PREFET DE LA VIENNE

A R R E T E complémentaire n° 2013-DRCL/BE- 218
en date du 23 juillet 2013
modifiant l'arrêté préfectoral n° 2010-D2/B3-176 du
5 août 2010 autorisant Monsieur le Directeur de Centre
Ouest Céréales à exploiter, sous certaines conditions,
4 chemin du champ du Four, commune de Chalandray,
une usine de transformation d'oléagineux, activité
soumise à la réglementation des installations classées
pour la protection de l'environnement.

COOPERATIVE DE CHALANDRAY
Centre Ouest Céréales
PROJET GLOBAL

PRINCIPE D'EVACUATION
DES EAUX PLUVIALES

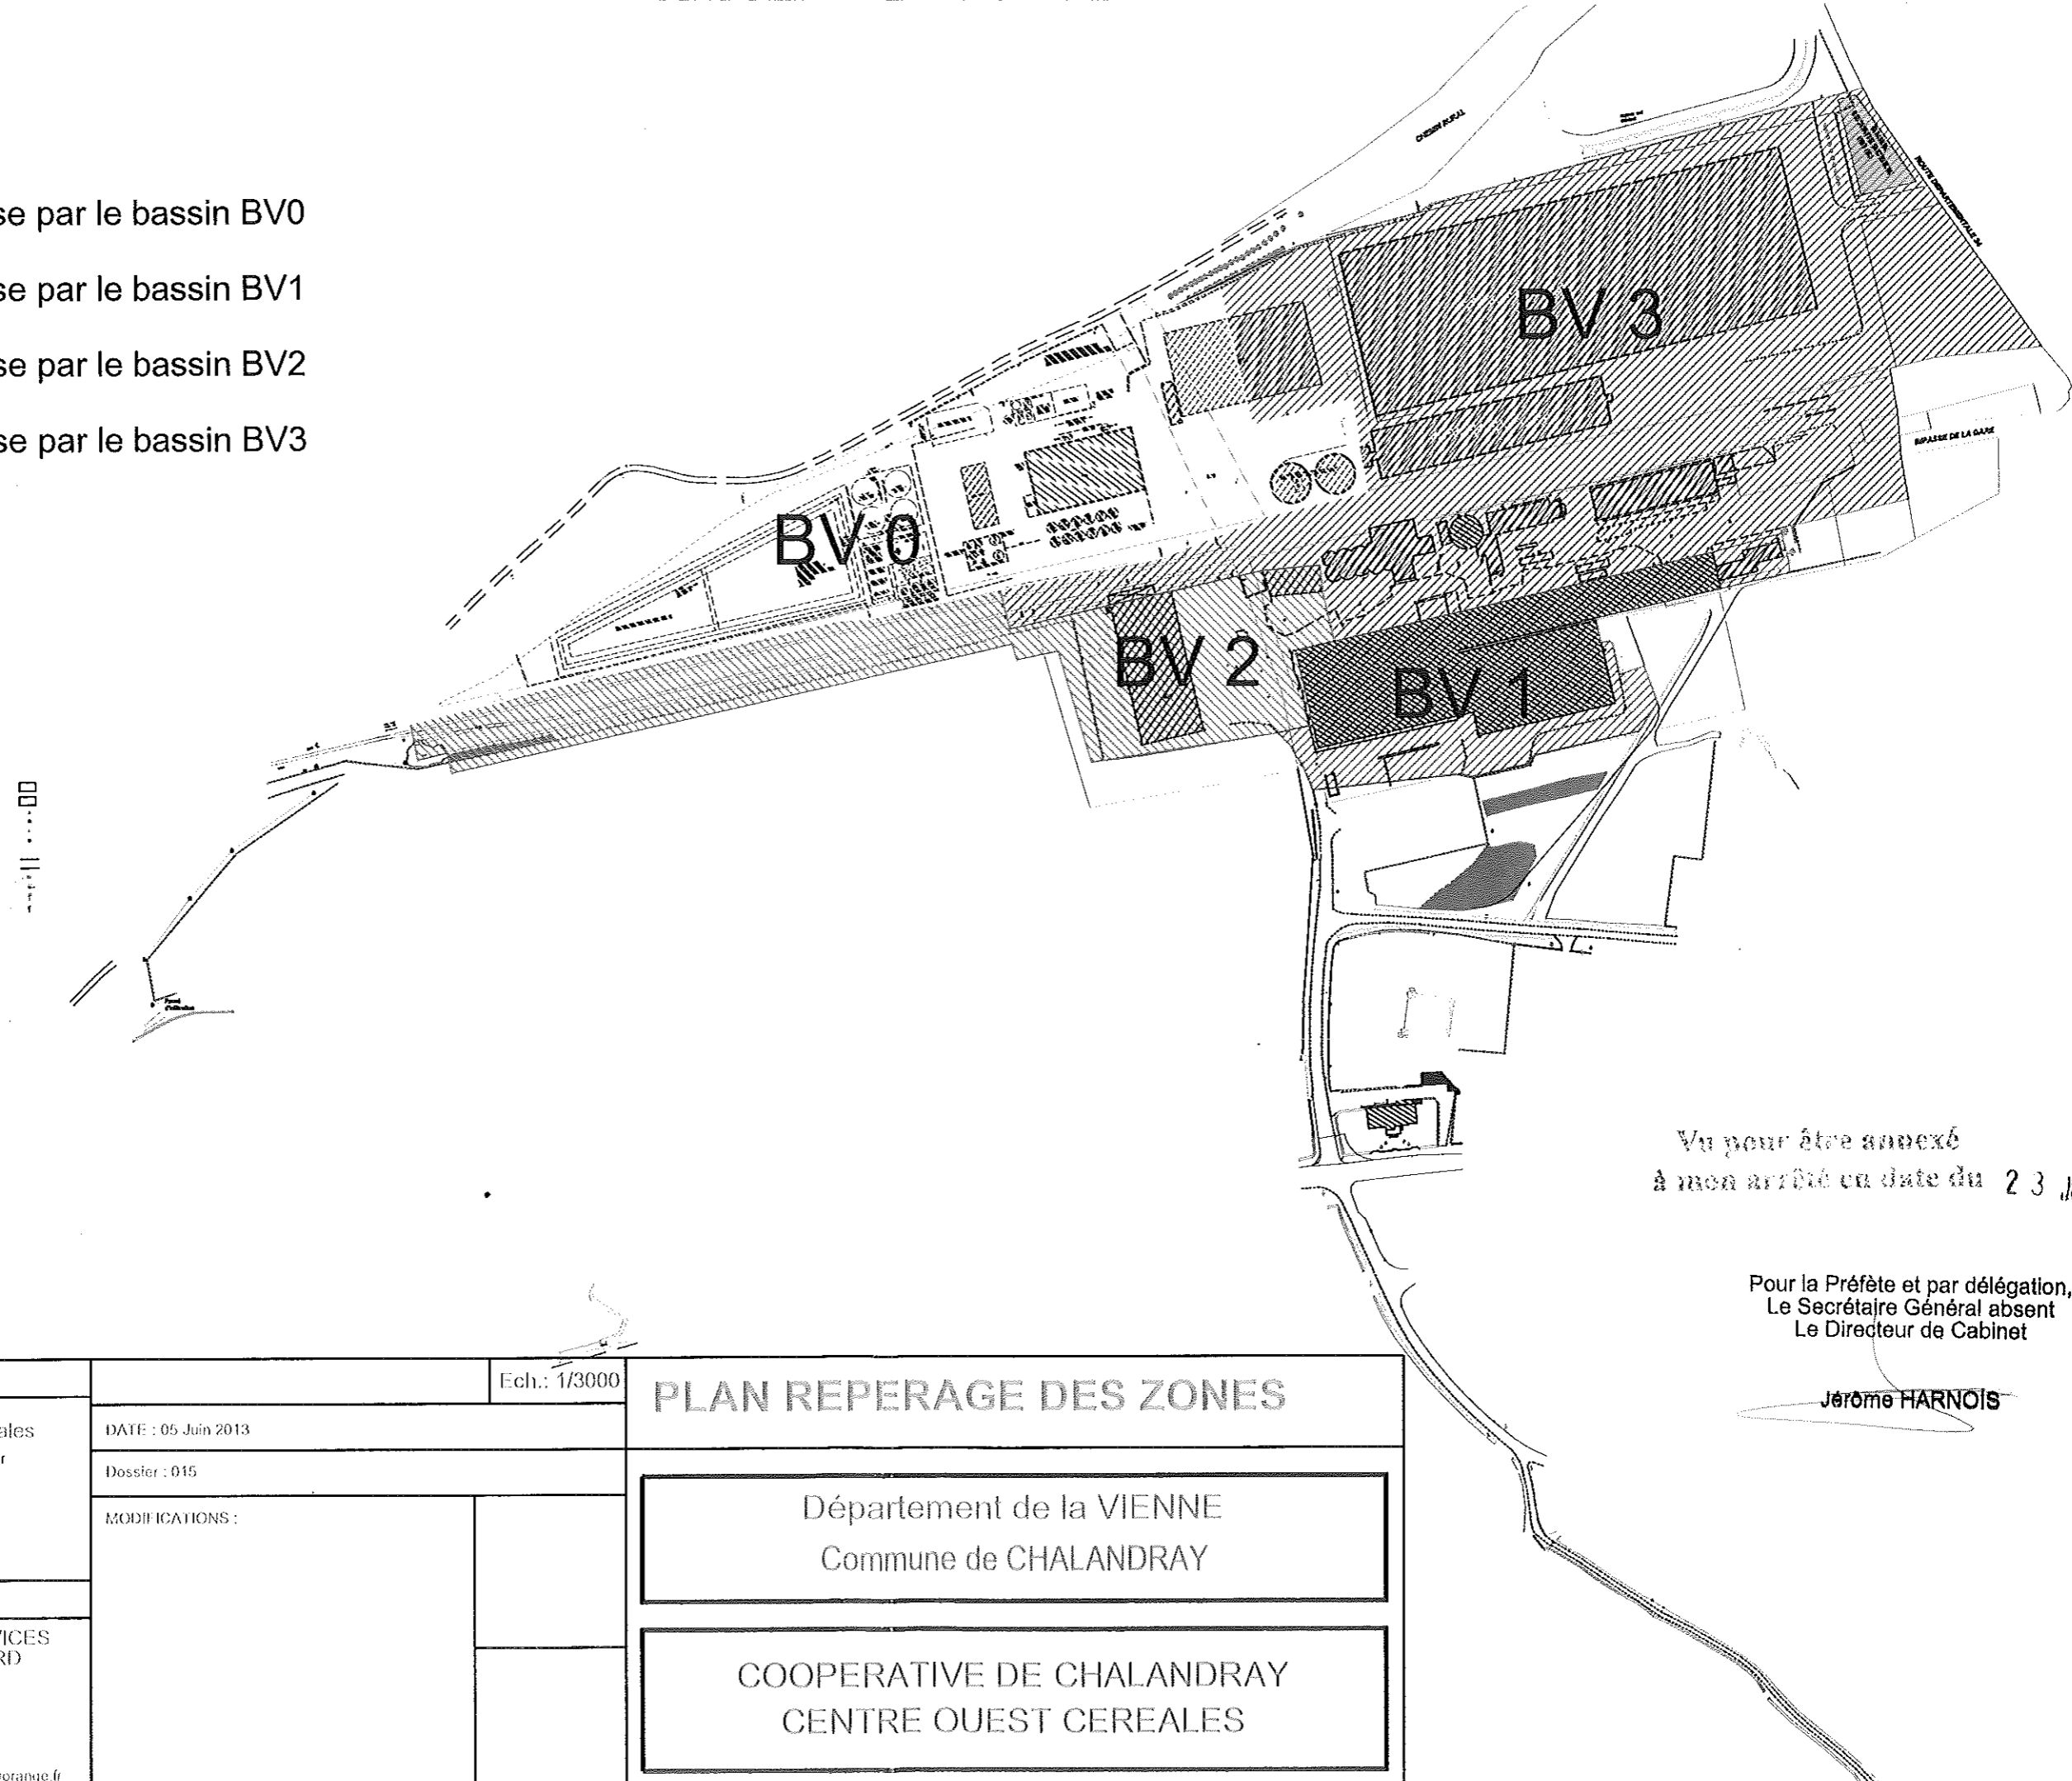
Libellé du bassin	BV 0
Capacité utile	5000 m ³ (antérieurement deux bassins de 2200 et 3800 m ³)
Coordonnées ou autre repérage cartographique	Ouest du site, voir plan annexé
Traitement avant bassin	Séparateur à hydrocarbures
Nature des effluents	Eaux pluviales de toiture, recueillies des bâtiments ouest de l'usine, de la voirie de la zone ouest du site et les eaux d'extinction incendie sur la partie « usine » du site (zone nord-ouest du site – sans hachure)
Exutoire du rejet	Point n°4
Traitement après bassin	Séparateur à hydrocarbures

Libellé du bassin	BV 1
Capacité utile	1621 m ³
Coordonnées ou autre repérage cartographique	Est du site, voir plan annexé
Traitement avant bassin	néant
Nature des effluents	eaux pluviales de toiture et de voirie de la zone nord-est du site, eaux d'extinction d'incendie provenant de cette zone - zone hachurée BV1
Exutoire du rejet	Point n°3
Traitement après bassin	Bassin tranquillisateur, puis séparateur à hydrocarbures

Libellé du bassin	BV 2
Capacité utile	520 m ³
Coordonnées ou autre repérage cartographique	Sud-ouest du site, à proximité du stockage des engrais voir plan annexé
Traitement avant bassin	néant
Nature des effluents	eaux pluviales de toiture du bâtiment de stockage d'engrais et des abords + eaux pluviales de voirie, de ruissellement, de rétentions non souillées de l'usine (nord-ouest du site) et eaux d'extinction d'incendie provenant du stockage d'engrais, et de l'aire de chargement des trains – zone hachurée BV 2
Exutoire du rejet	Point n°4 bis
Traitement après bassin	Bassin tranquillisateur, puis séparateur à hydrocarbures

Libellé du bassin	BV 3
Capacité utile	415 m ³
Coordonnées ou autre repérage cartographique	Sud-est du site, voir plan annexé
Traitement avant bassin	Séparateur à hydrocarbures
Nature des effluents	Eaux pluviales de toiture, recueillies des bâtiments sud de la coopérative – zone hachurée BV 3
Exutoire du rejet	Point n°2
Traitement après bassin	Bassin tranquillisateur, puis séparateur à hydrocarbures

L'exploitant prévoit toutes les mesures techniques et organisationnelles (vannes, procédure de confinement...) permettant d'isoler le bassin de 5000 m³ (BV0) du bassin de 520 m³ (BV2) en cas de sinistre. »
